Mission régionale d'autorité environnementale

Région Hauts-de-France

**Avis délibéré de la mission régionale
d'autorité environnementale
Hauts-de-France
sur le projet de parc éolien du Château
sur la commune de Lislet (02)**

n°MRAe 2018-2654

Carte du contexte éolien (source étude d'impact page 120)

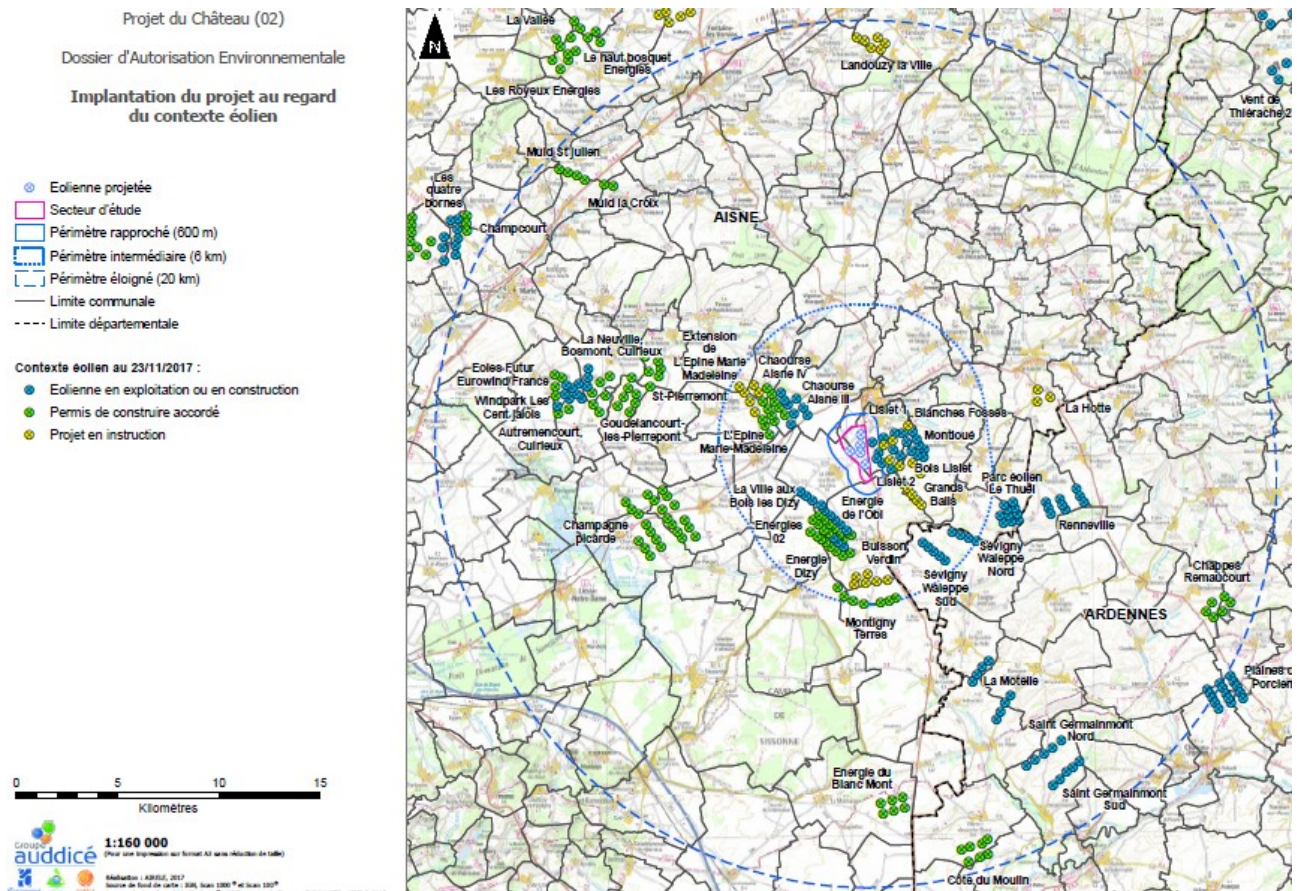
S'agissant des effets cumulés avec les parcs éoliens existants ou en projet, une évaluation de la saturation visuelle, réalisée en pages 104 à 110 de l'étude paysagère, démontre qu'une problématique d'encercllement est déjà présente, marquée par des indices d'occupation des horizons importants et des espaces de respiration (plus grand angle sans éolienne) restreints. Bien que l'étude démontre que le projet n'est pas de nature à augmenter significativement cette problématique, on peut s'interroger sur un effet cumulé de tous ces parcs réalisés ou en projet.

L'autorité environnementale recommande d'approfondir l'étude des effets cumulés dans un objectif d'évitement ou de réduction des incidences sur le paysage et les milieux naturels.
